Drehteller funktioniert nicht

Betroffene Modelle: EMW 60.0

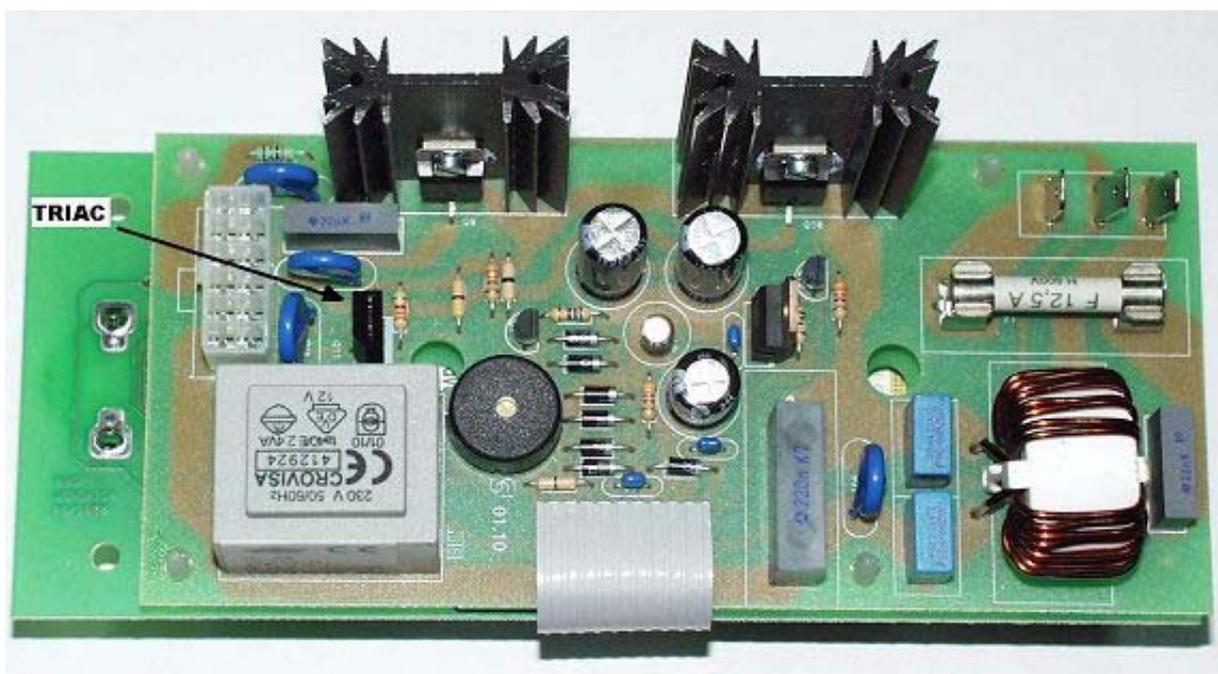
Der Ausgang der Elektronik, die den Drehtellermotor steuert, schmilzt und der Drehteller funktioniert nicht mehr. Die Störung ist am beschädigten Triac optisch erkennbar, wie in nachfolgender Abbildung dargestellt wird. Der Drehtellermotor kann auch beschädigt werden.

Die Elektronik muss ausgetauscht werden. Der Drehtellermotor der Marke JAEIL, Referenz ST16(KX63MBAW) (mit grünem Etikett) muss ebenfalls **unbedingt** ersetzt werden, auch wenn dieser scheinbar ordnungsgemäß funktioniert.
